A.D.E.C.

Association de Défense de
l'Environnement de Caudan

L'A.D.E.C. (Association de défense de l'environnement de Caudan) est une association indépendante créée en 1976, ayant notamment pour objectifs la protection de l'environnement et la défense du cadre de vie dans la commune. A ce titre, après analyse du dossier et organisation d'une réunion publique le 19 mars pour identifier les problèmes et lister les demandes (cf. annexes), l'association fait les observations suivantes.

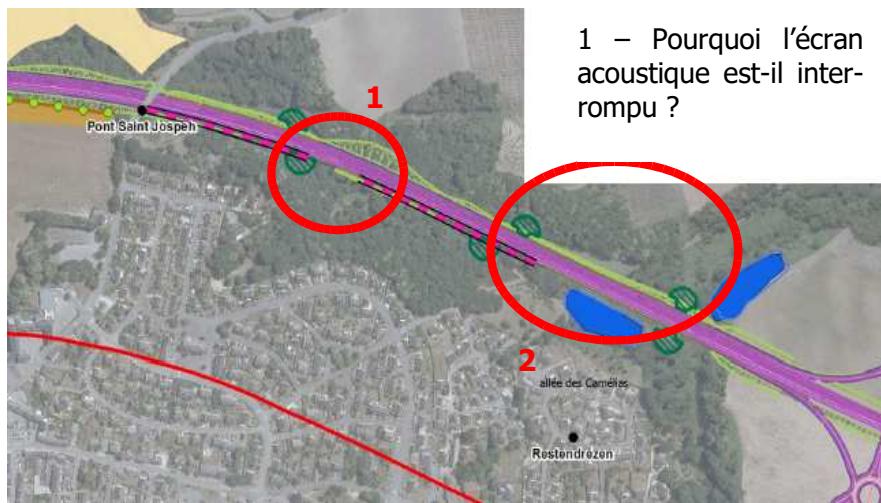
Nous demandons une protection acoustique continue du secteur de Restendrezen.

1 – Pourquoi l'écran acoustique est-il interrompu ?

2 – Le secteur de l'allée des Camélias ne bénéficie d'aucune protection, alors que l'étude d'impact (p.105) indique des valeurs supérieures à 60 db(A). Pire, le creusement d'un bassin de rétention se traduira par la destruction de l'écran végétal existant. La construction d'un écran acoustique de 4 m jusqu'au franchissement du ruisseau du Plessis et le maintien d'un minimum d'écran végétal sont nécessaires.

En rouge : tracé retenu (doublement à l'est) - en vert : doublement à l'ouest - en noir : tracé demandé.

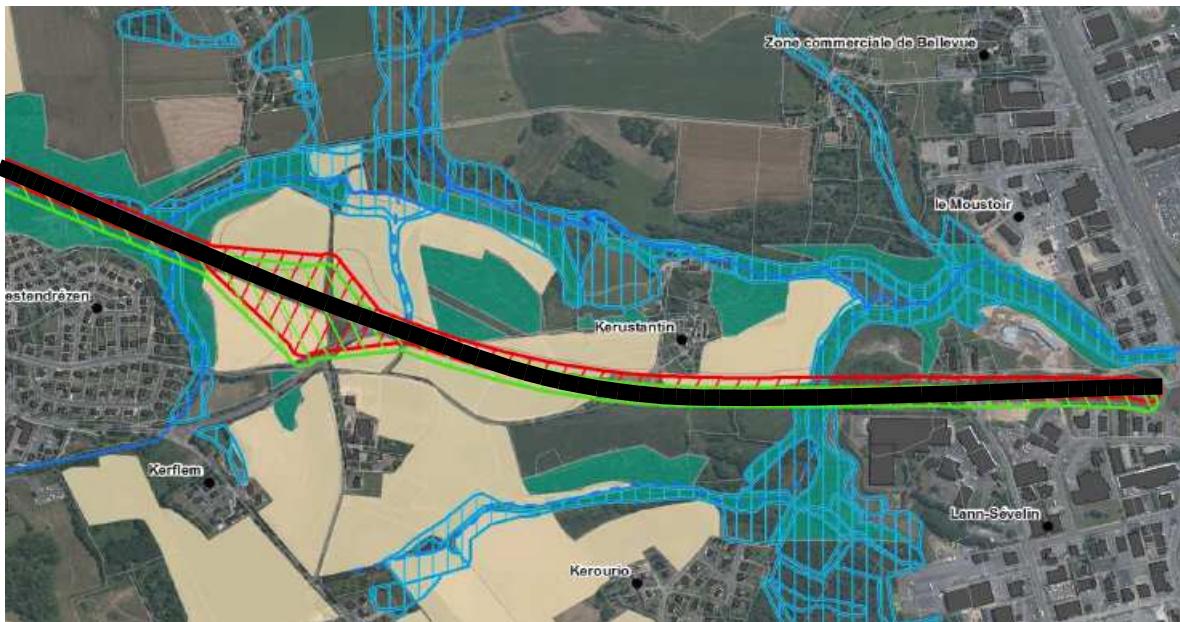
Nous demandons qu'à la hauteur de Kerustantin, le doublement se fasse par l'ouest.

Le doublement par l'est sur toute la longueur du tracé rapprocherait en revanche la route du hameau de Kerustantin et placerait la première maison à 40 m de la 4 voies. Pour limiter l'impact sonore, nous demandons une modification du tracé et un doublement par l'ouest à cet endroit.

Le doublement par l'ouest est facilité par le fait

- que les terrains situés à cet endroit sont des terres incultes (parcelles AH 187, 190 et 193) ou un délaissé de voie communale, alors que les terres impactées par un doublement à l'est sont cultivées.
- que les premières maisons à l'ouest (Kerourio) sont éloignées de plus de 300 m.

Dans le dossier soumis à enquête, cette option n'a pas été retenue (résumé non technique, p.29) du fait, nous dit-on, de contraintes techniques, notamment la gestion des flux durant le chantier). Nous ne nions pas ces contraintes, mais relevons que la gestion des flux de circulation durant le chantier sera une contrainte passagère quand l'impact sonore de la route pour les riverains sera une contrainte permanente.
